## **ViaRhôna sud de Lyon de Pierre-Bénite à Givors**

## **Mémoire en réponse au Procès-Verbal de synthèse de la commission d'enquête publique**

Figure 18 - Plan du projet CNR (extrait demande d'examen au cas par cas)

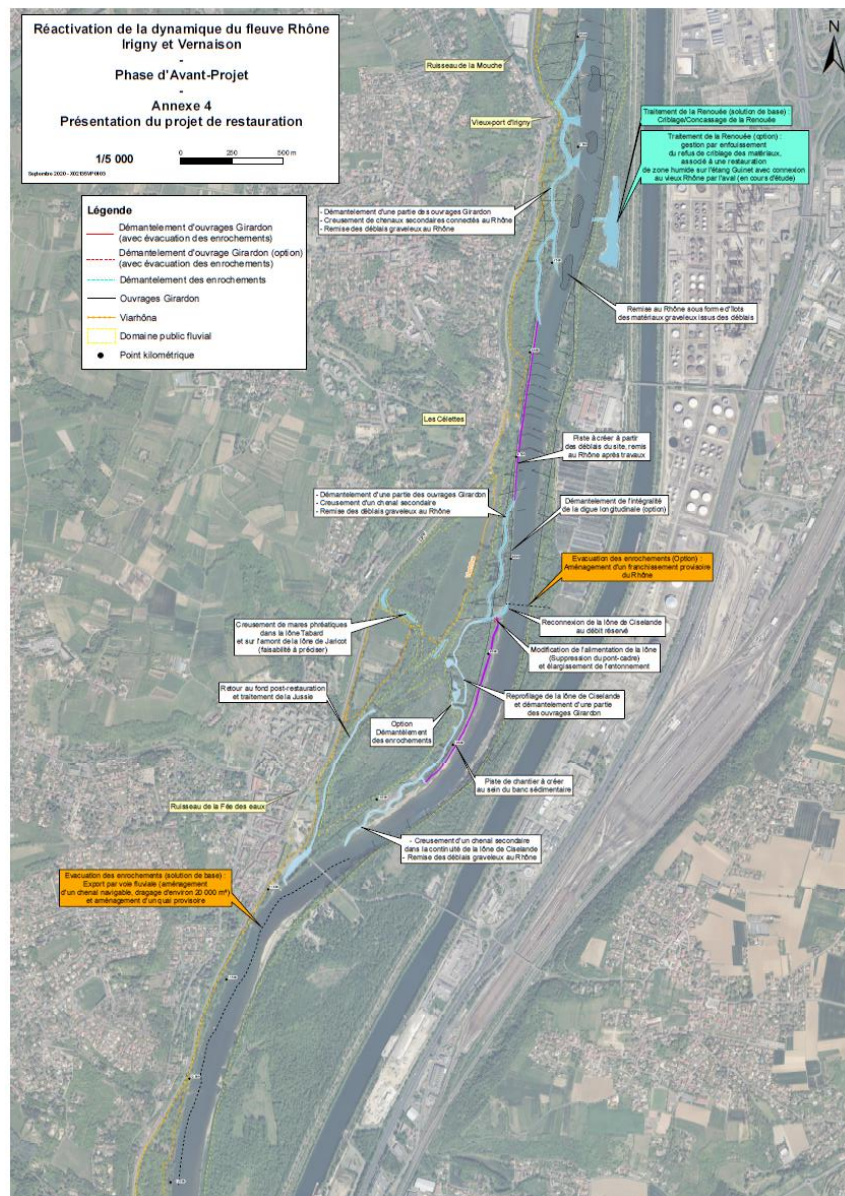
Le programme des travaux CNR a depuis évolué vers une configuration présentée dans le cadre de sa demande d'évaluation au cas par cas. Des modifications y ont été apportées par la CNR dans le sens

d'une réduction et les interfaces sont traitées par des points réguliers d'avancement entre la Région et la CNR.

Figure 19 - IRIGNY

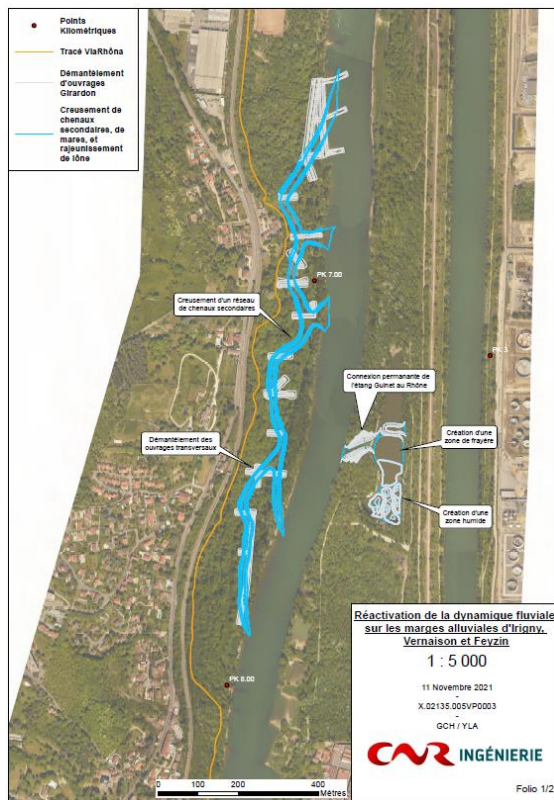
Les derniers plans connus communiqués par la CNR précisent le niveau d'interfaces entre les projets :

Concernant la phase exploitation, le projet des marges alluviales va supprimer les chemins du secteur d'Irigny et Vernaison qui contribuent actuellement à dissiper les fréquentations dans le SMIRIL. Demain la ViaRhôna concentrera ainsi les circulations et permettra ainsi de "sanctuariser" les zones qui auront fait l'objet d'une restauration écologique.
